2024/05817 *Anuncio de la Conselleria de Medio Ambiente, Agua, Infraestructuras y Territorio sobre la aprobación definitiva de la modificación número 22 del Plan General de Ordenación Urbana de Picanya. Expediente: 3157251.*

"En referencia a la Modificación n.º 22 del Plan General de Ordenación Urbana de Picanya, relativa al cambio de uso de una parcela residencial a dotacional para ampliar una dotación colindante en el suelo urbano (en adelante, la Modificación), que fue remitida por el Ayuntamiento de la localidad, se destacan los siguientes:

PICANYA. Modificación n.º 22 del Plan General de Ordenación Urbana

PLANO DE ORDENACION. Ph.5
DOTACIONAL. SQE-1
DOTACIONAL. POSIBLE SOPORTAL

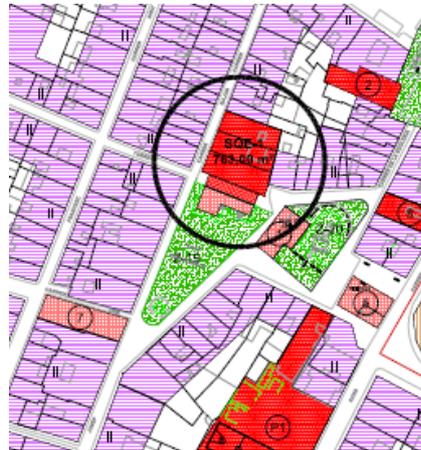
Este texto normativo se refleja en el Plano de Ordenación Pormenorizada Ph.5 delimitando ese soportal en planta baja con la denominación *“Posible soportal”*. Dicha denominación no se corresponde con la nomenclatura que establece el Anexo IV del TRLOTUP para la clasificación de suelo dotacional. A la vista del texto propuesto en la normativa que se prevé modificar, dicho espacio se debe grafiar como SQE-1 en el Plano de Ordenación Pormenorizada Ph.5.

A efectos de la diligencia de aprobación definitiva del documento, deberán subsanarse los errores relativos a la denominación del art. 6.44 de las NNUU del Plan General y al grafiado de la zona SQE-1 en el Plano Ph.5.
